BREYTING Á DEILISKIPULAGI SIGTÚN 38-40 lnr.104706 ,104707

TILLAGA AÐ BREYTTU DEILISKIPULAGi SIGTÚN 38 -40 mkv.1.1000

DEILISKIPUAGSTILLAGA	BREYTING Á DEILISKIPULAGI
SIGTÚN 38-30	UPPDRÆTTIR ,SKÝRINGAR
verknr. 14-009 mkv. 1.500	nr.38-lnr.104706
dgs. apríl 2015 uppdráttur 1/5	nr.40-lnr.104707
br.

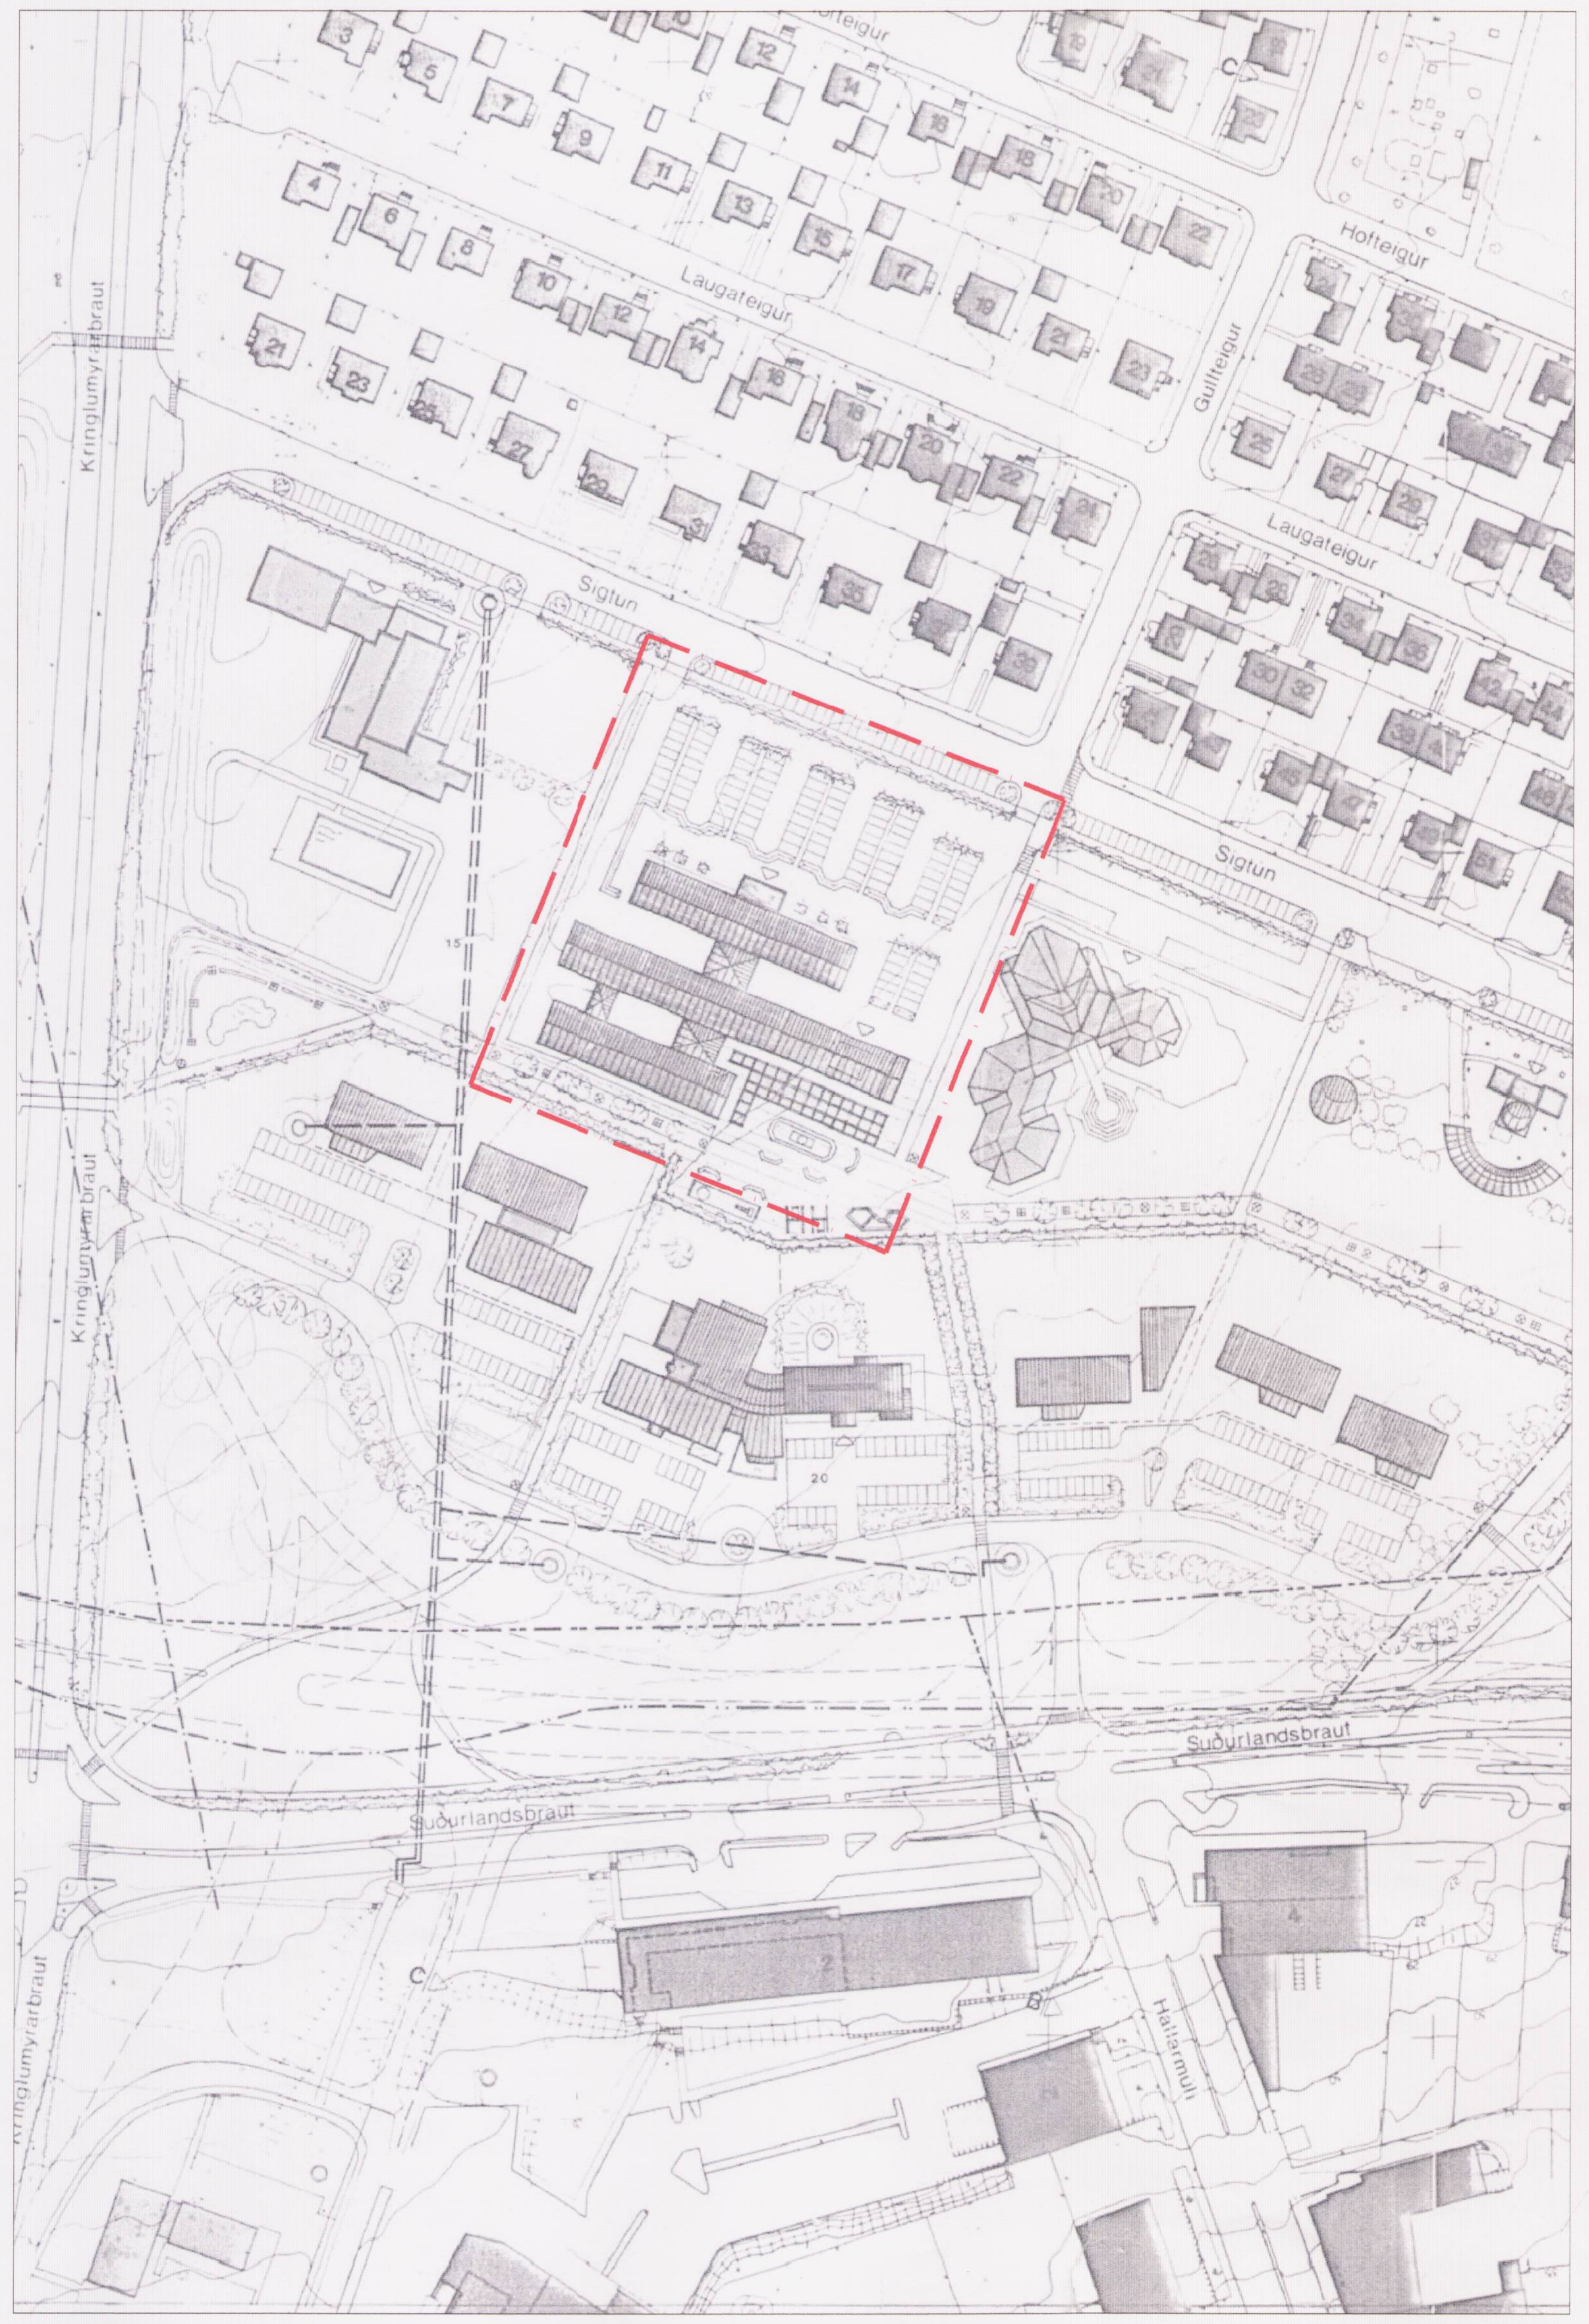
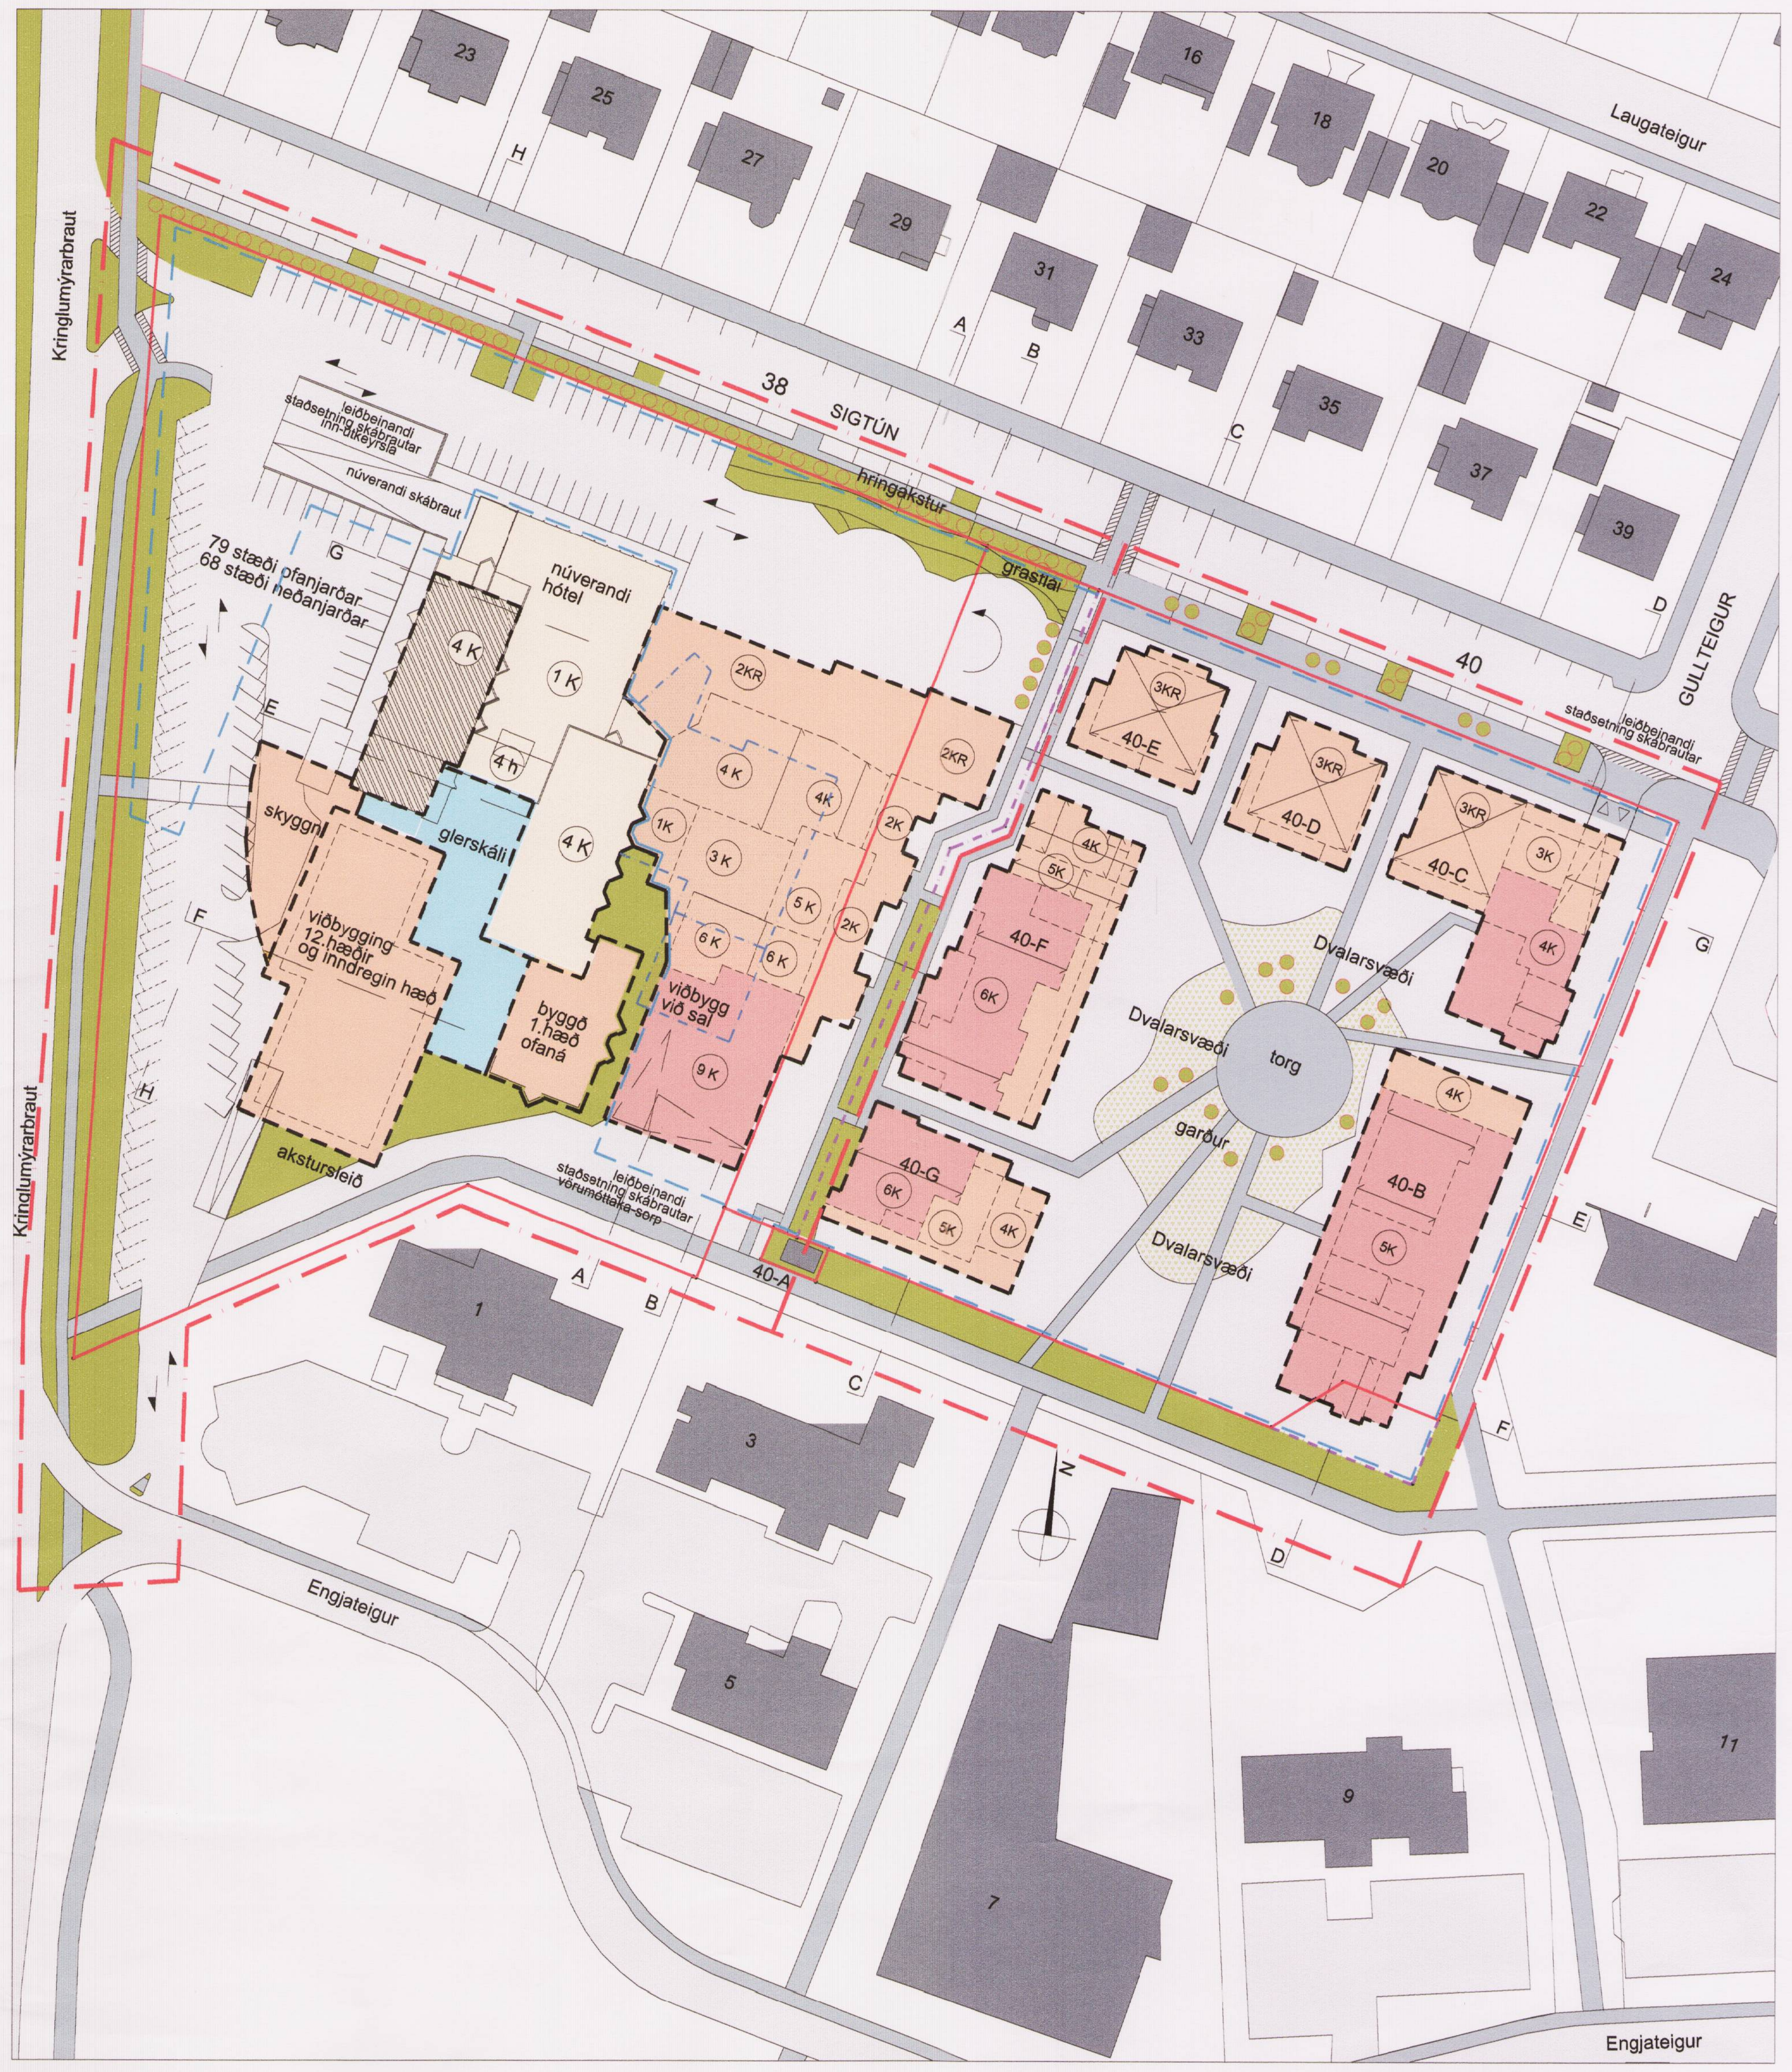
Helstu breytingar frá gildandi deiliskipulagi eru að lóðin er stækkuð og heimiluð er aukin uppbygging hótels á henni, sem inniber bæði fjölgun herbergja og ráðstefnusala ásamt stækkun fylgirýma sem tengjast starfseminni. Einnig mun verða lokað fyrir gegnumstreymi bifreiða um svæðið/lóðirnar. Skrifaðir eru nýir sérskilmálar miðað við breytta uppbyggingu.

- Lóðarmörkum milli lóðanna er hliðrað til austurs þannig að lóðin stækkar um 1.428 m2, verður 15.343 m2.
- Aðalinngangur hótelsins verður áfram vestast á lóðinni tengt innkeyrslu frá Kringlumýrarbraut. Annar inngangur er heimill frá Sigtúni í nýja hluta hótelsins á svipuðum stað og núverandi inngangur.
- Gert verður ráð fyrir hringakstri fyrir framan hótelið þannig að yfirborðs umferð inn og út af lóðinni verður frá Kringlumýrarbraut.
- Gert er ráð fyrir akstursleið um sunnanverða lóðina fyrir aðalvörumóttöku vegna hótelsins, sorphirðu og aðkomu slökkviliðs, þar er gert ráð fyrir skábraut niður í kjallara.

- Heimilt er niðurrif aðalráðstefnusalar á austurhluta lóðarinnar ásamt tengibyggingu, einnig verður byggingarreit fyrirhugaðrar stækkunar skipt upp í nýja byggingarreiti. Heimiluð verður ný uppbygging við samræmi við sérskilmála.
- Heimilt er að stækka 4. hæð ofan á eldri húshluta á vesturhlið móts við Kringlumýrarbraut, við það stækkar og hækkar núverandi salur. Að öðru leyti standa núverandi byggingar óbreyttar að umfangi.

- Innan byggingarreita er heimilt að reisa hótelbyggingu ásamt ráðstefnumiðstöð.
- Samkvæmt gildandi skipulagi er nhl. ofanjarðar 1,36 (A rými) en verður eftir breytingu allt að 1,63 ofanjarðar miðað við A-rými-og nhl. 1,66 miðað A- B og C rými að kjallara og bifreiðageymslu undanskilinni.

Helstu breytingar eru að lóðin er minnkuð og heimiluð er uppbygging íbúðarhúsa í sex byggingum á henni í stað gróðurskála. Skrifaðir eru nýir sérskilmálar miðað við breytta uppbyggingu.

- Lóðarmörkum milli lóðanna er hliðrað til austurs þannig að lóðin minnkar, einnig er lagt til að borgarland á suðausturhluta lóðarinnar um 187,0 m2 verði sameinað henni, lóðin verður eftir breytingu 9857,0 m2. Endanleg lóðarstærð verður ákveðin við gerð mæliblaðs.

20.10.15 breytt til samræmis við greinagerð skipulagsfulltrúa um úrvinnslu athugasemda dgs. 15.10.15. Ma. var niðurstaðan að fækka íbúðum um 10, minnka byggingarmagn hótelsins um 1000 m2, lagfæra stíga og bílastæðafyrirkomulag.
